電源開発株式会社  
大間原子力発電所

意見聴取会指摘事項について  
(地盤関係)

平成16年11月  
原子力発電安全審査課

図-1.3(2) シームの層厚分布(S-10)

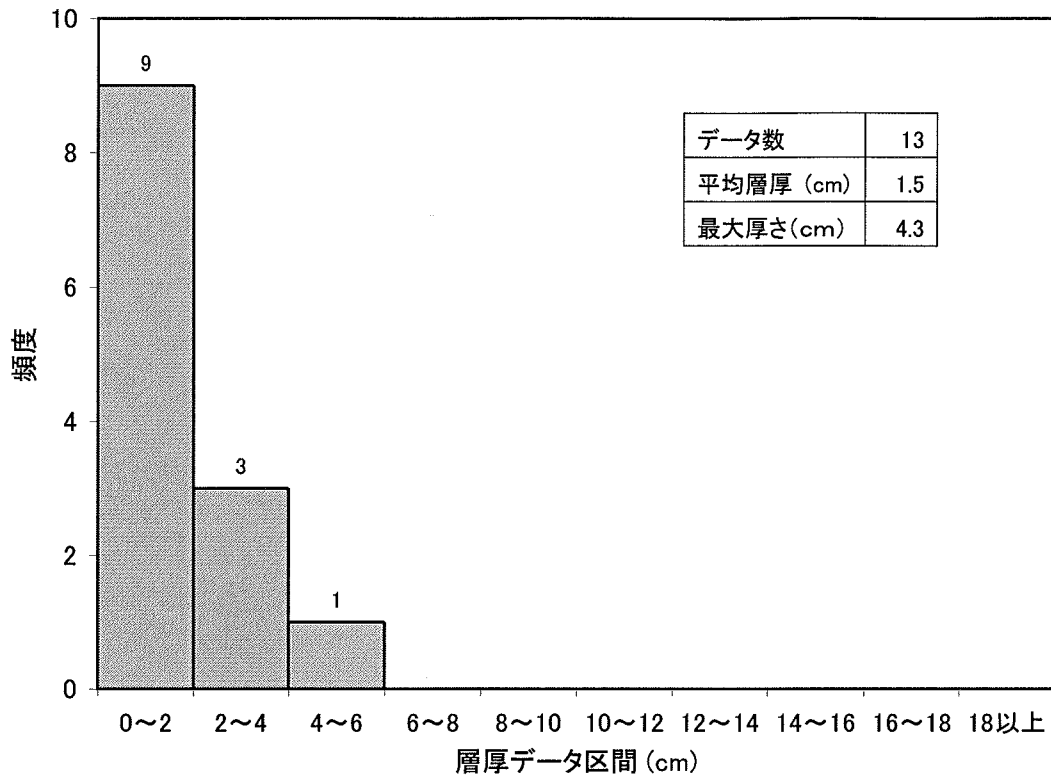
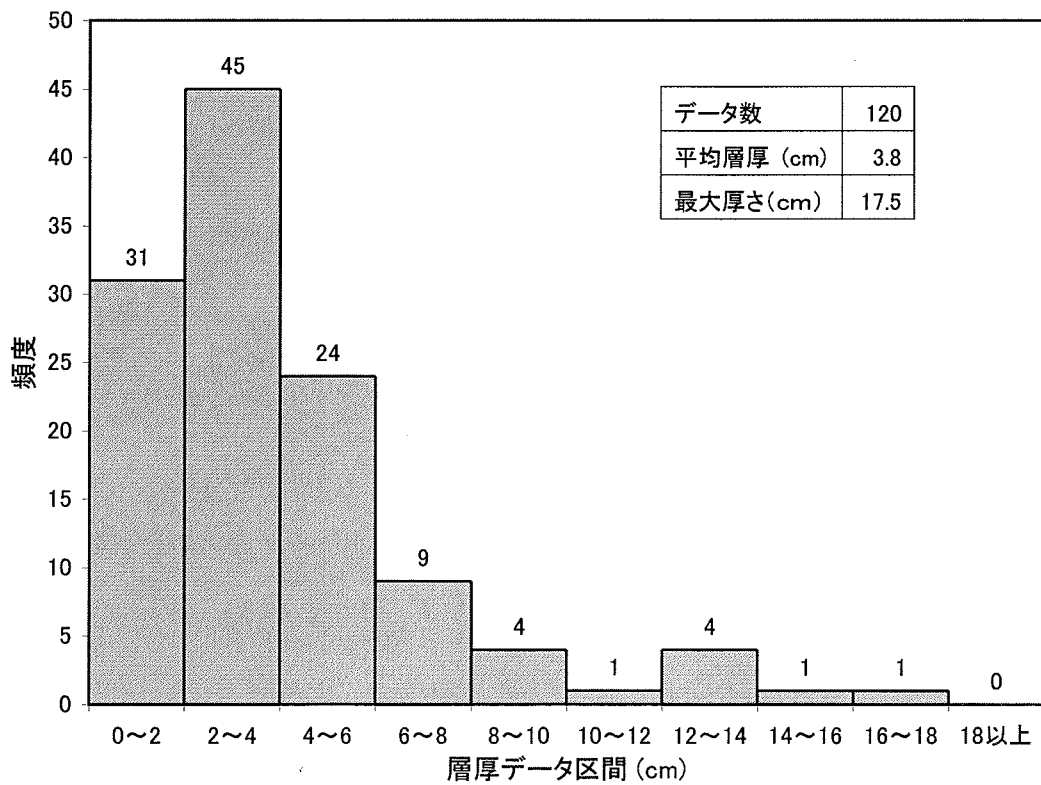
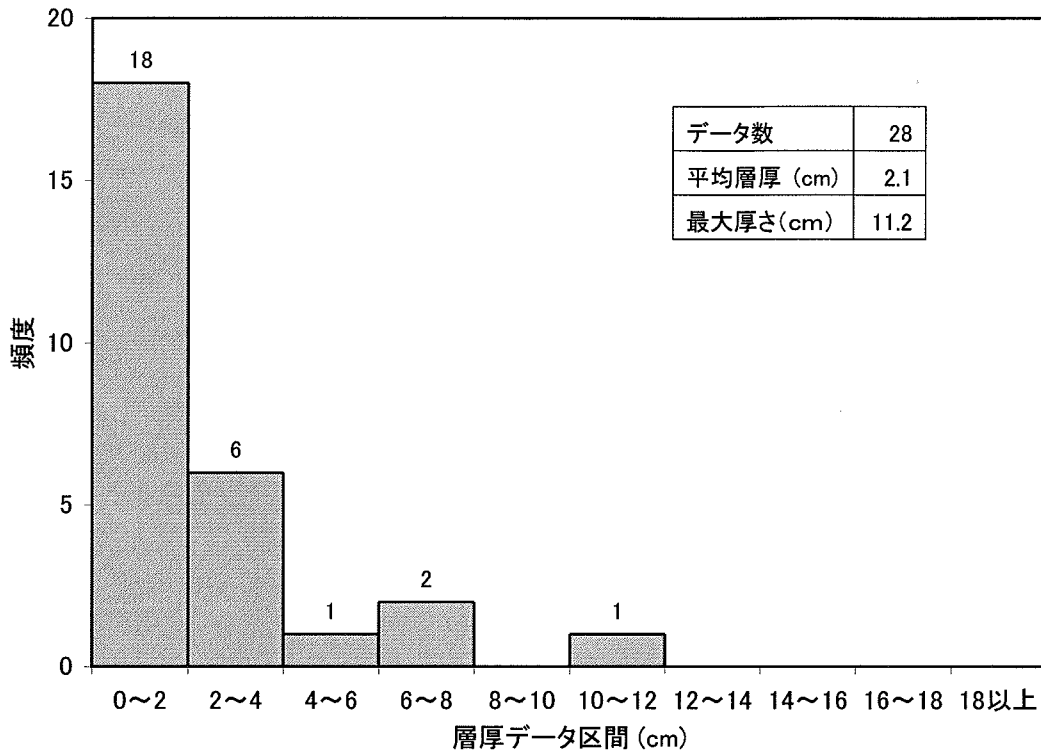
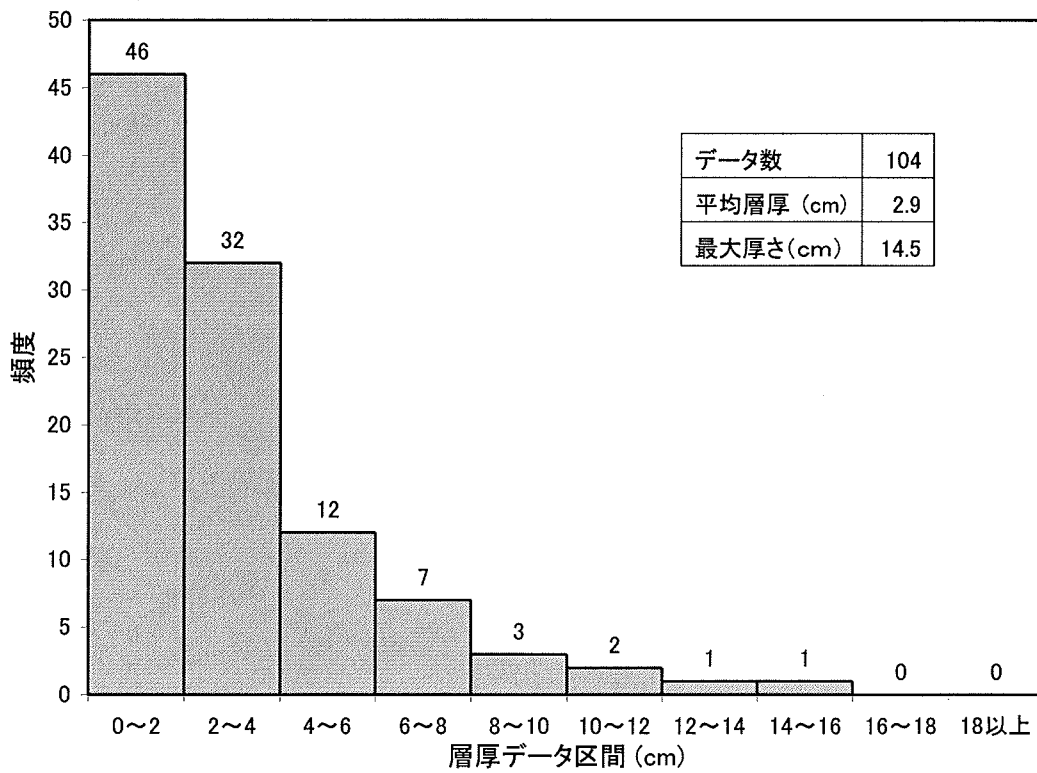
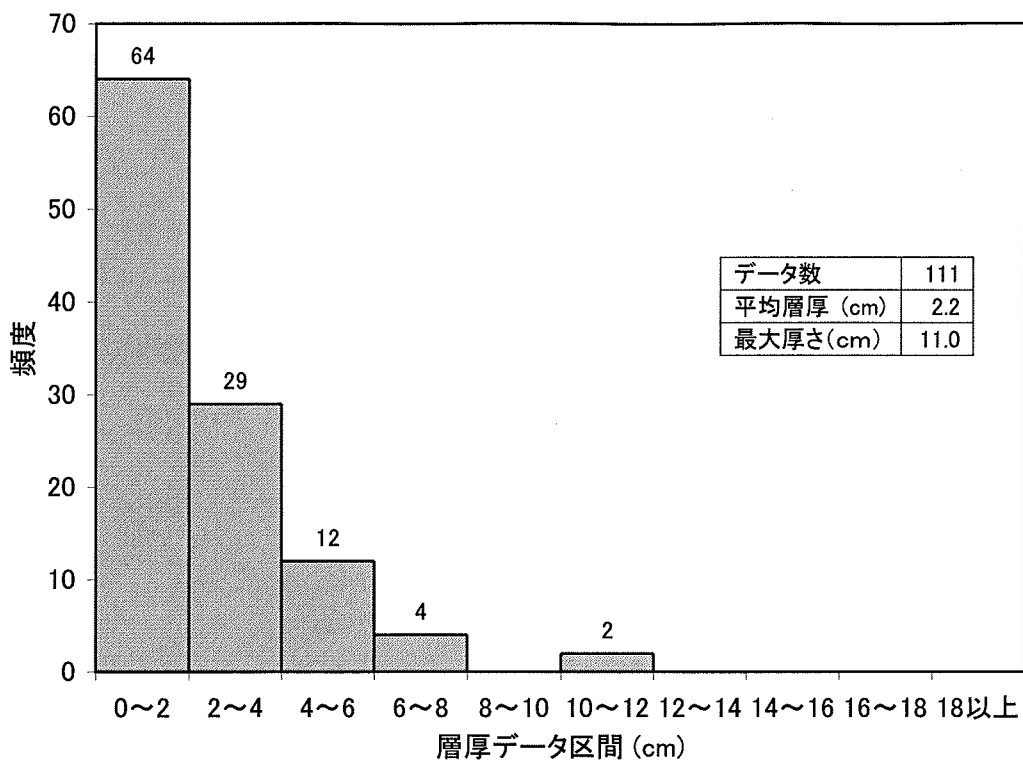
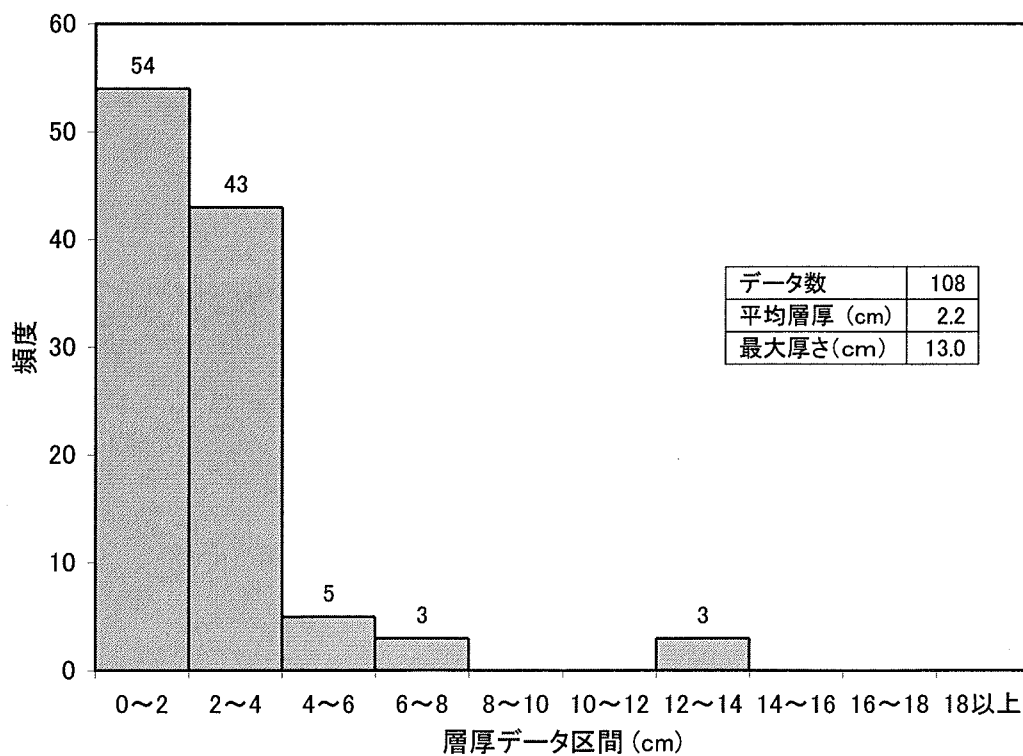
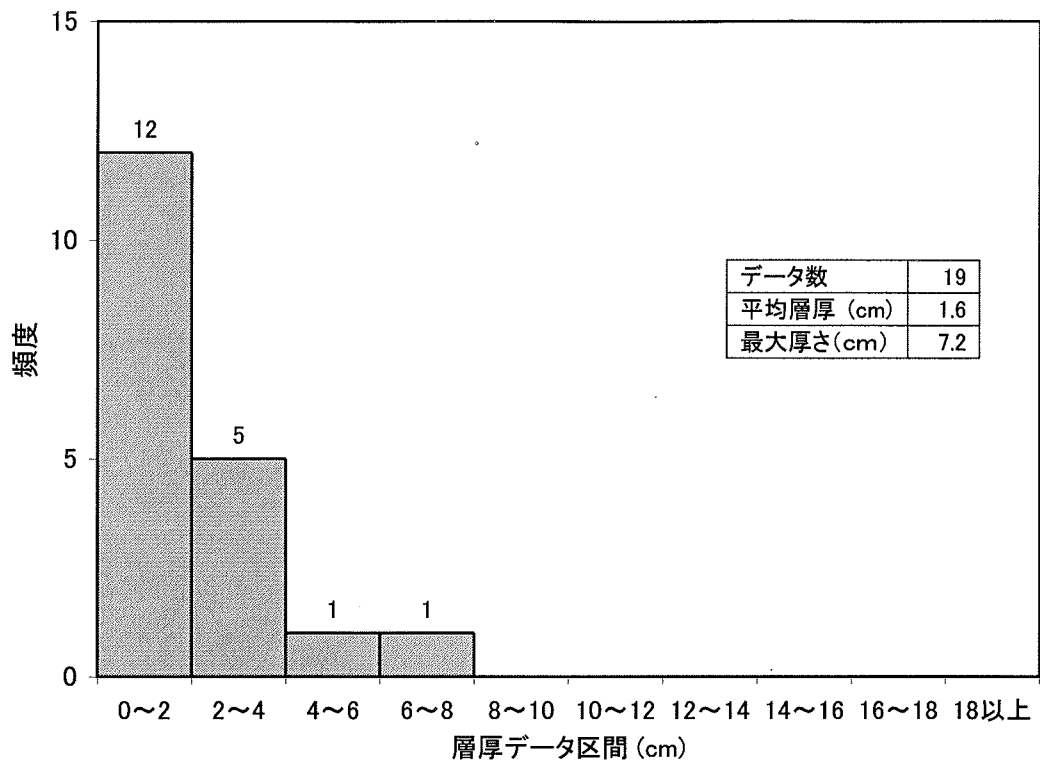
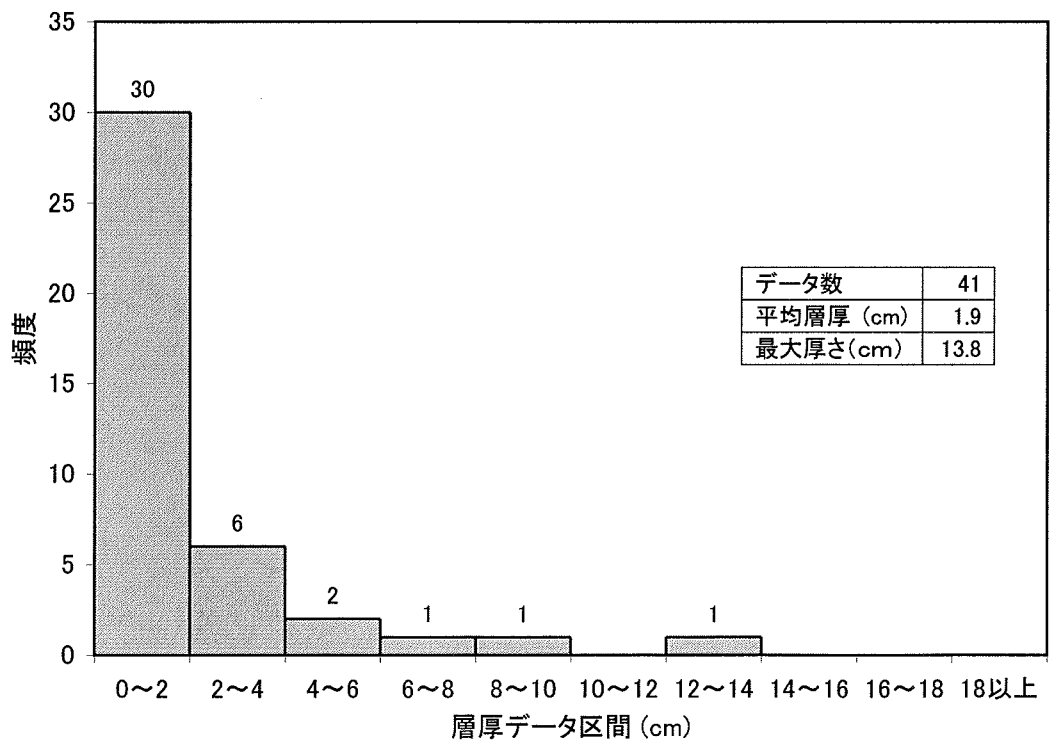
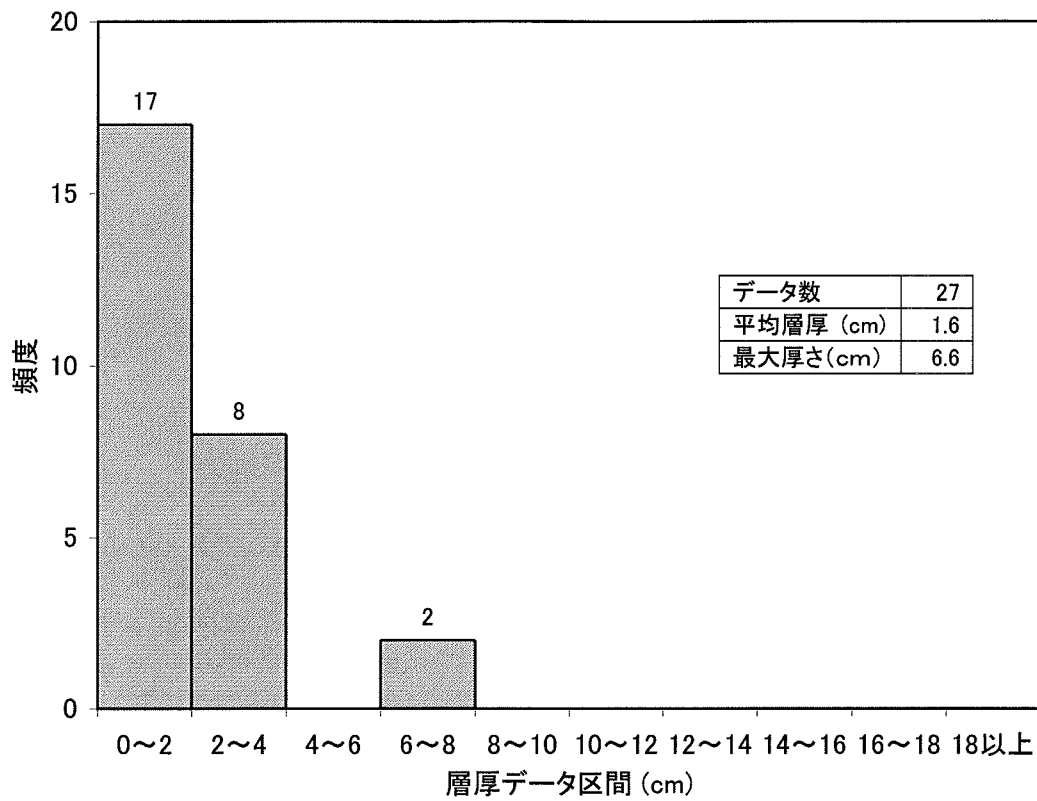
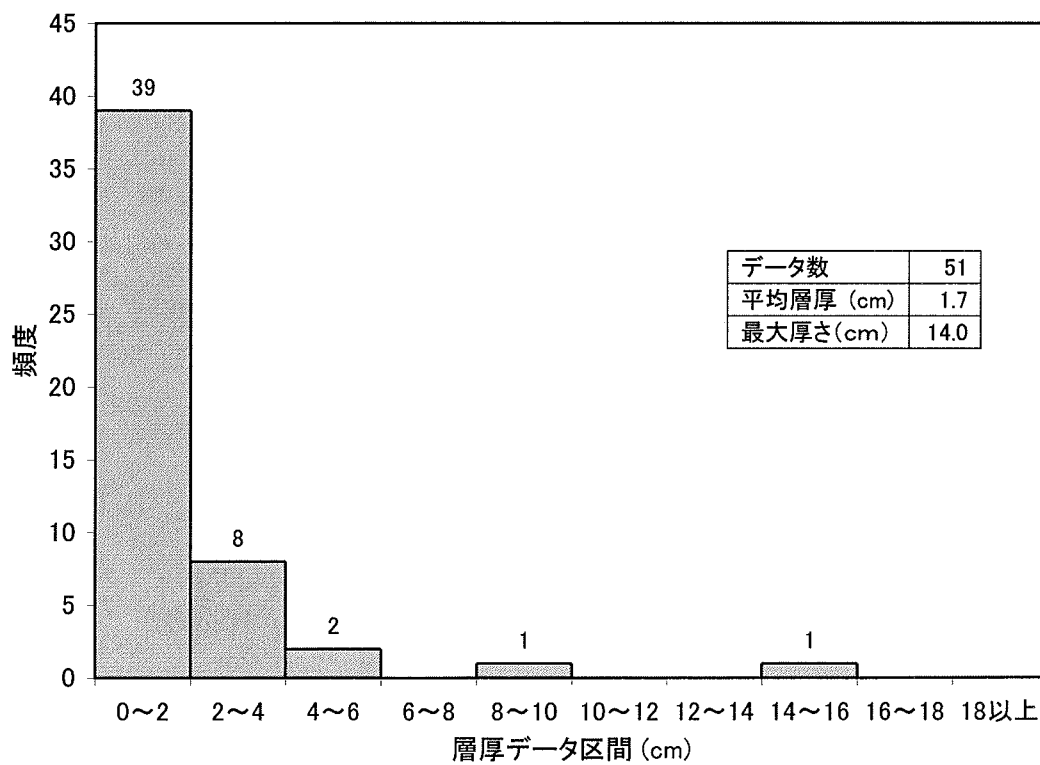
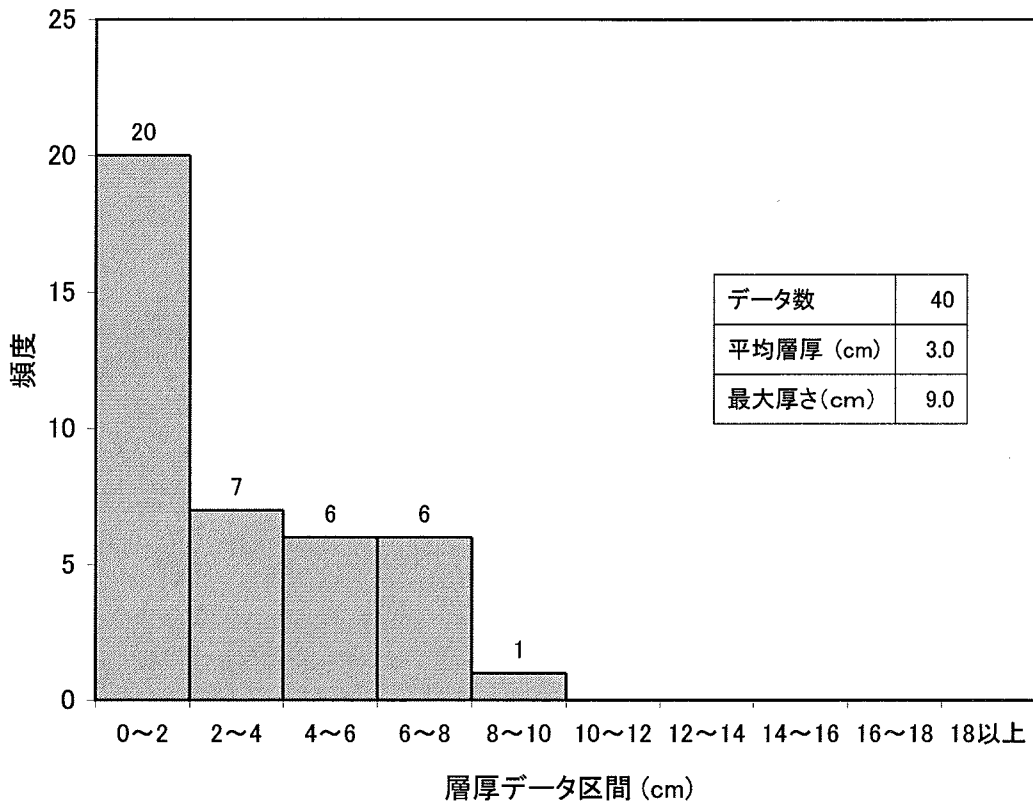
1) シームの分布範囲，厚さ，形状について説明すること。

各シームの厚さの頻度分布を図-1.3に示す。シームの厚さは数cm程度が多く，10cmを超えるようなことは少ないとしている。
